工程指示 / 要求簡箋(E.I.)

工程指示編號：EI/ 9999 /18 修改版次：
 工程編號：J836 工程名稱：日出康城 7 期平台
 工程項目：所有外牆項目之玻璃 Bending Test
 收件人：Maggie Lor 發件人：李耀輝 日期：2018/12/3

絲網模WW2-6 (EI9842)
 項目1, 2的圖案分佈參考

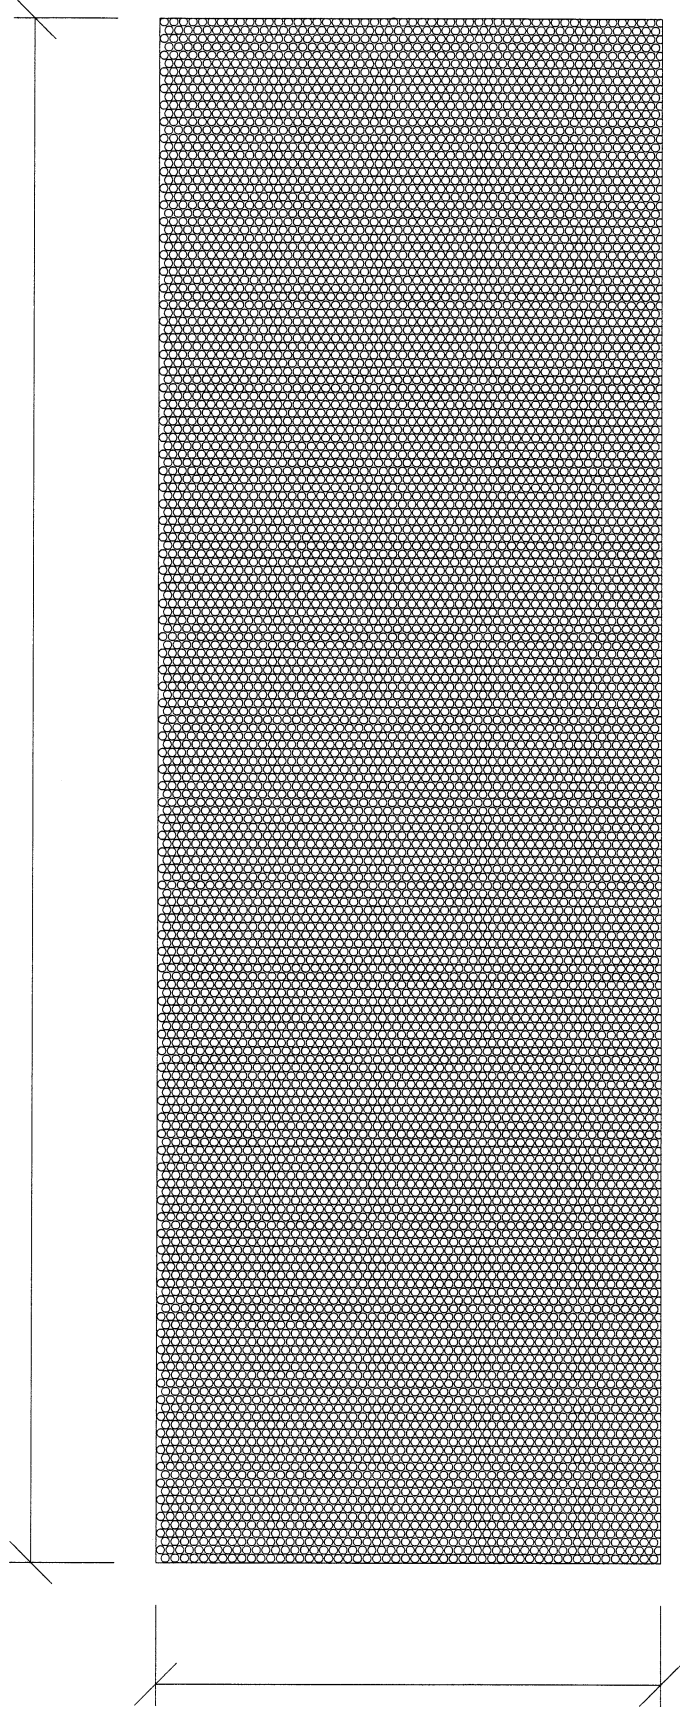
因應入則要求，此工程所有 Fritted Pattern 玻璃均需做 Bending Test，涉及之玻璃種類有：

1) 12mm Clear Tempered Glass + 12mm A+ 15mm THK. Clear Tempered Glass w/ Fritted Pattern at #2
 (香檳金色三角形圖案於 12mm clear tempered glass 內, #2) (項目: WW1, WW2)

2) 12mm Clear Tempered Glass + 12mm A+ 12mm THK. Clear Tempered Glass w/ Fritted Pattern at #2
 (香檳金色三角形圖案於 12mm clear tempered glass 內, #2) (項目: WW3 Glass Wall)

Bending Test 每個玻璃 Item 做 10 件, 1100mm x 360mm, 煩請安排 (五金).
